改善箇所説明図

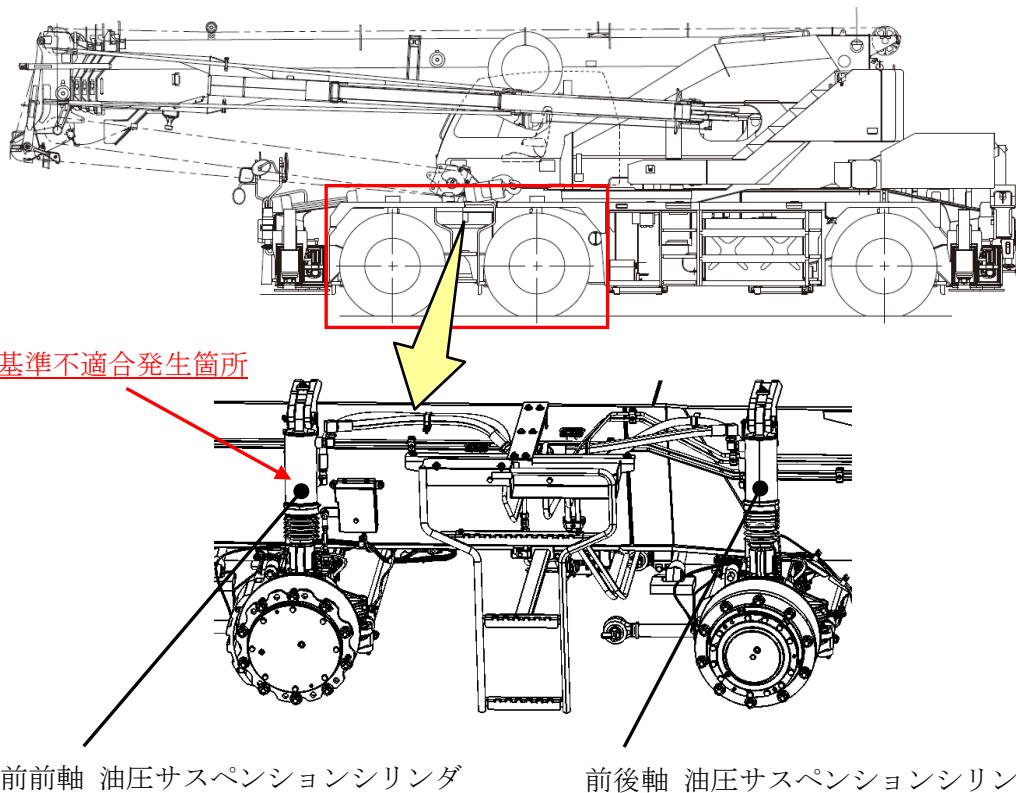
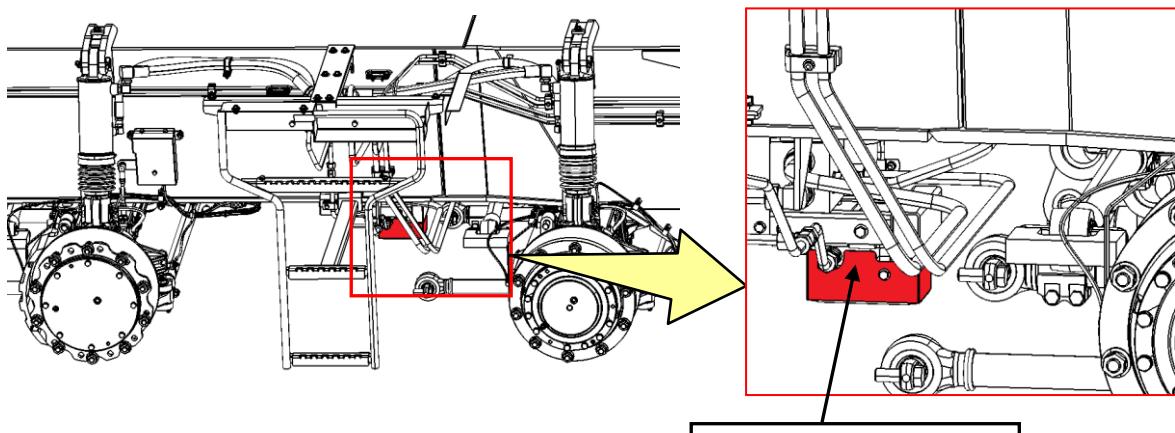
ホイールクレーンの緩衝装置において、油圧サスペンション回路の設計が不適切なため、クレーン構内移動姿勢におけるサスロック状態での段差乗り上げ時に前前軸サスペンションシリンダ内に異常高圧が発生することがある。そのため、そのままの状態で使用を続けると、前前軸サスペンションシリンダが損傷し、シリンダ内の作動油が漏れ、走行できなくなるおそれがある。

全車両、油圧サスペンション回路にリリーフバルブ（安全弁）を追加する。また、前前軸サスペンションシリンダを点検し、損傷等の異常がある場合は、新品に交換する。

注：□は、追加部品を示す。

識別：追加したリリーフバルブで確認する。
